ARKADA BĘDZIN Sp. z o.o.		
	ul. Mickiewicza 63 42-506 Będzin tel. 515 131 441	NIP: 625 247 52 66 REGON: 387297164 mail: biuro@arkada-architektura.pl	
lokalizacja:	ul. Mickiewicza 2, 62-500 Konin, działki nr: 275/1 i 1023, jednostka ewid.: Miasto Konin, obręb ewidencyjny: Starówka		
nazwa projektu:	Projekt budowlany zmian do projektu pod nazwą: Projekt budowlany przebudowy elewacji i pokrycia dachowego synagogi w Koninie - zmiana decyzji nr 12 z 17 stycznia 2013 r. - UA.6740.302.2012		
branża:	Architektura		
nazwa rysunku:	Rzut dachu - projekt		data wyk: 08.2021
projektant:	mgr inż. arch. Dorota Lutogniewska, upr. bud w spec. arch. b.o. nr 74/SLOKK/2016/III		skala: 1:100
opracowanie:	mgr inż. arch. Milena Pudło		nr rys. A2.05

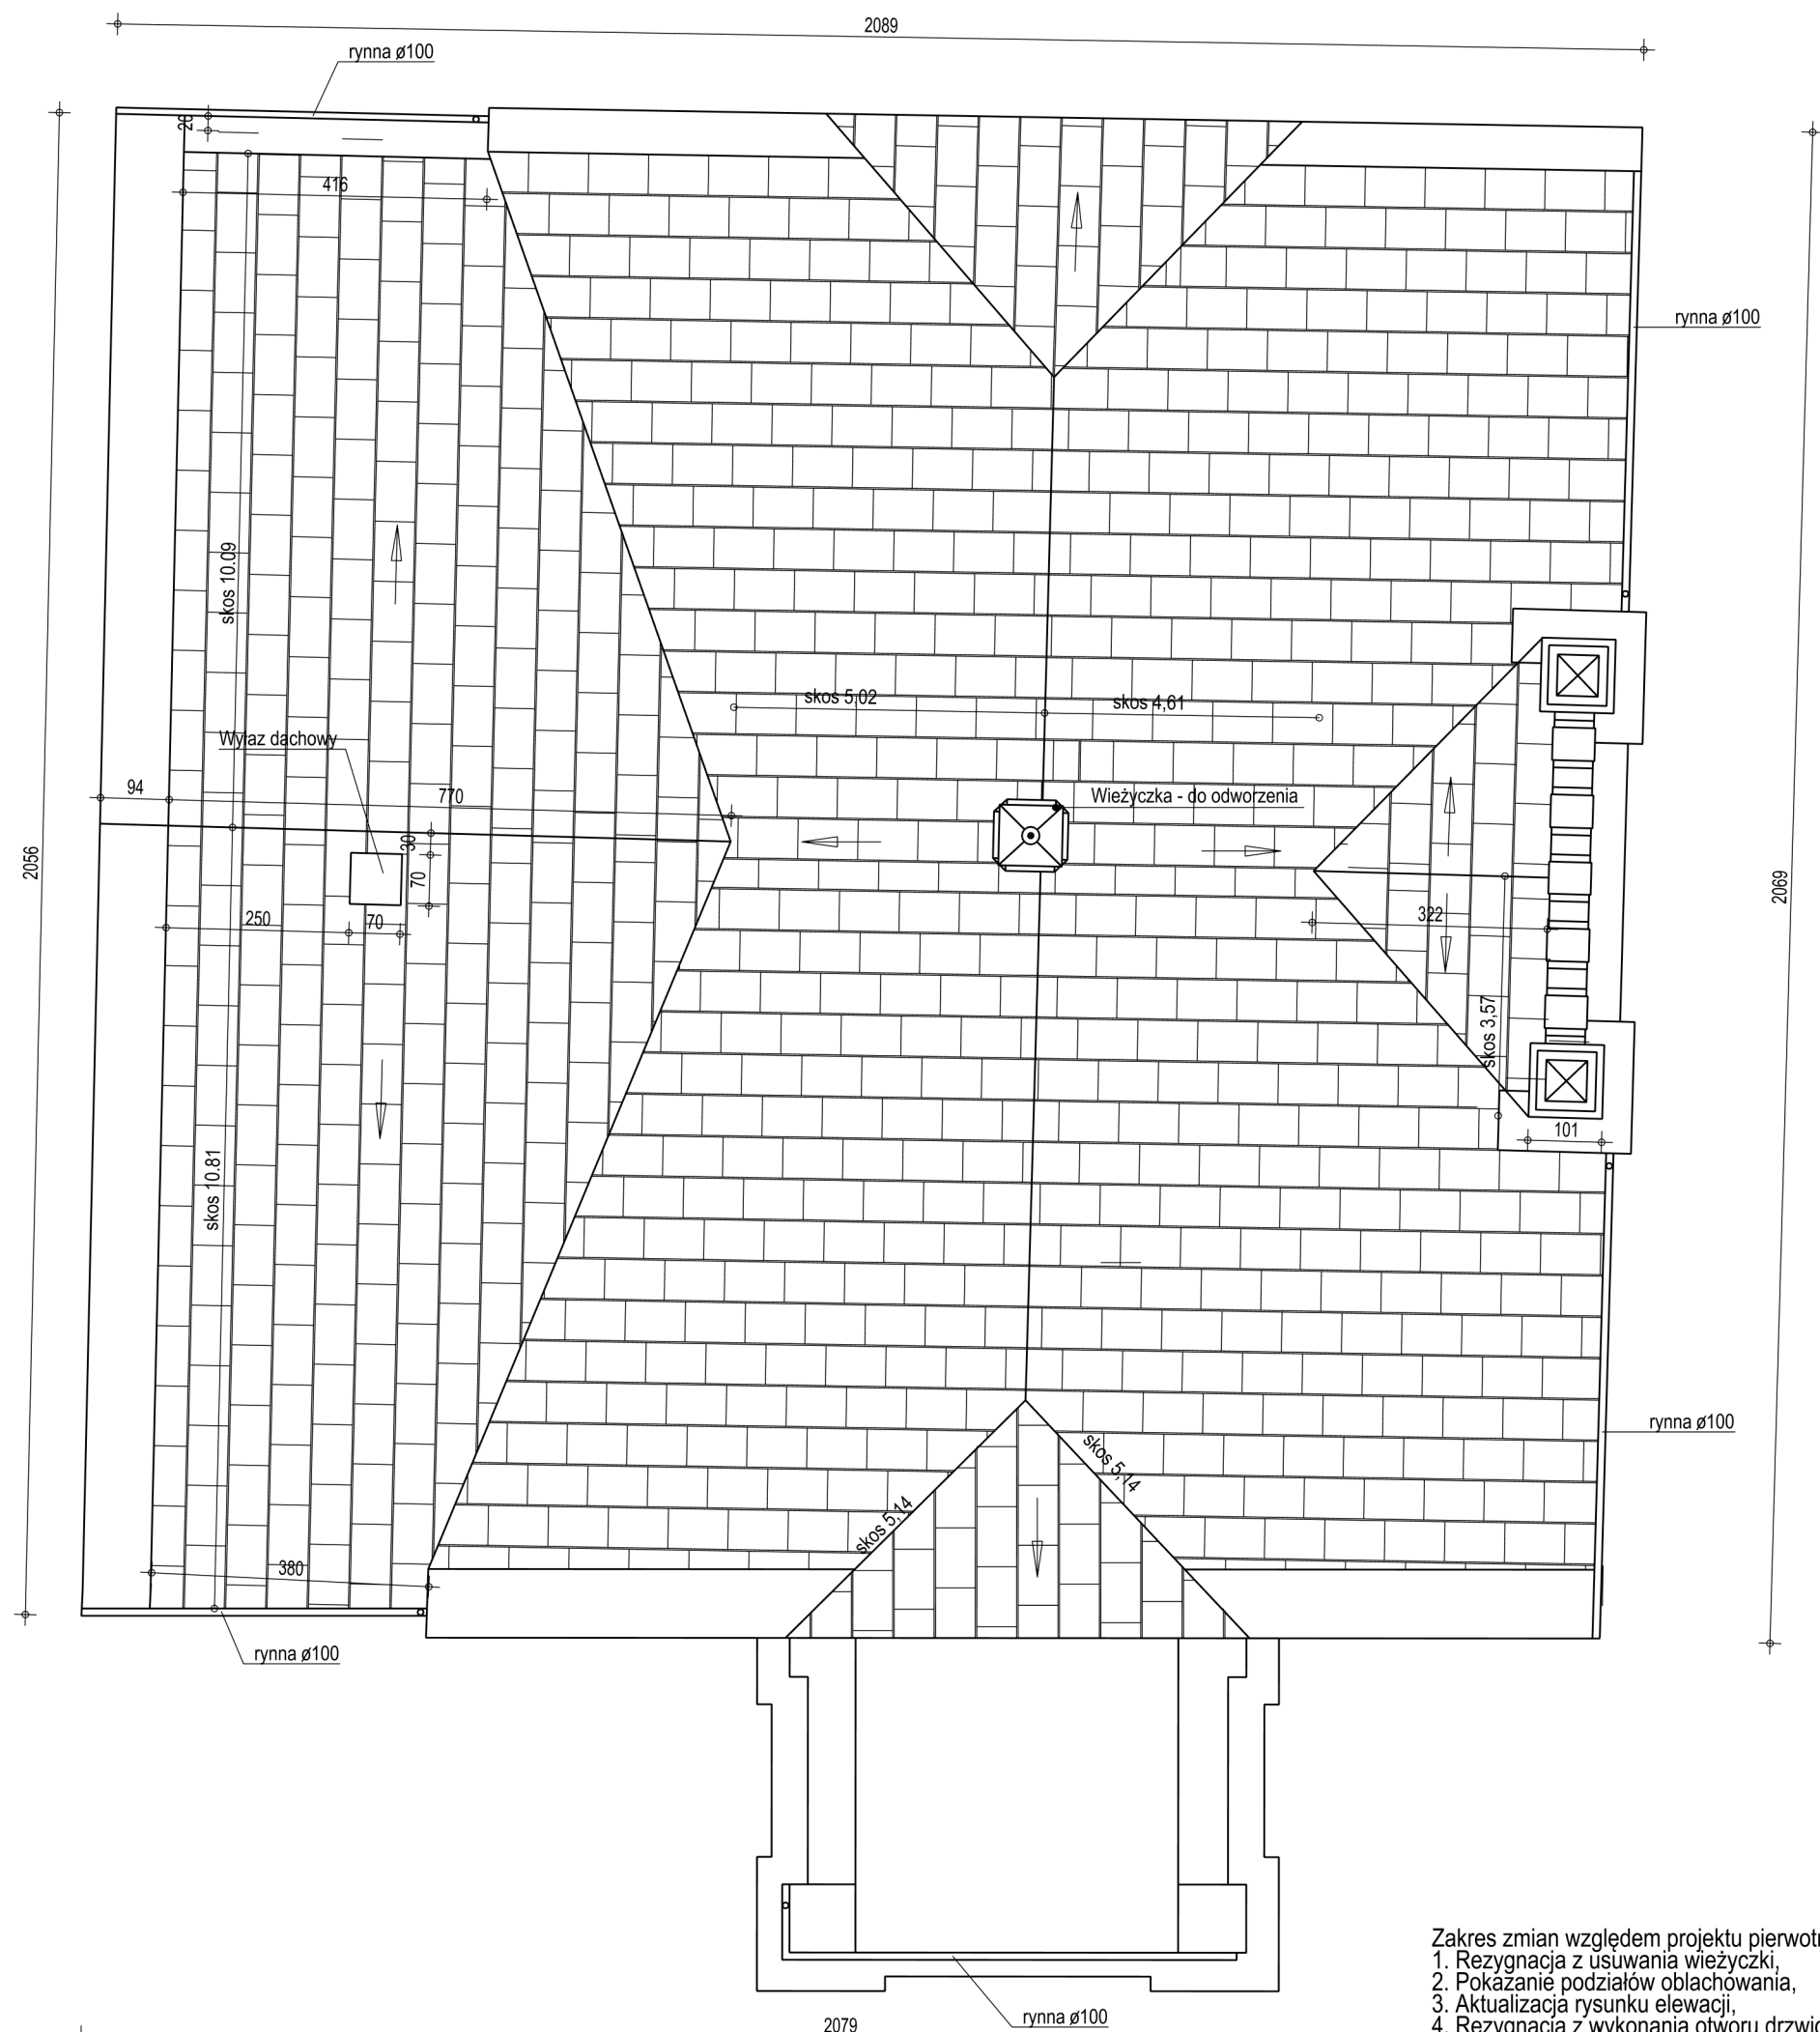
Zakres zmian względem projektu pierwotnego:
1. Rezygnacja z usuwania wieżyczki,
2. Pokazanie podziałów obłachowania,
3. Aktualizacja rysunku elewacji,
4. Rezygnacja z wykonania otworu drzwiowego.
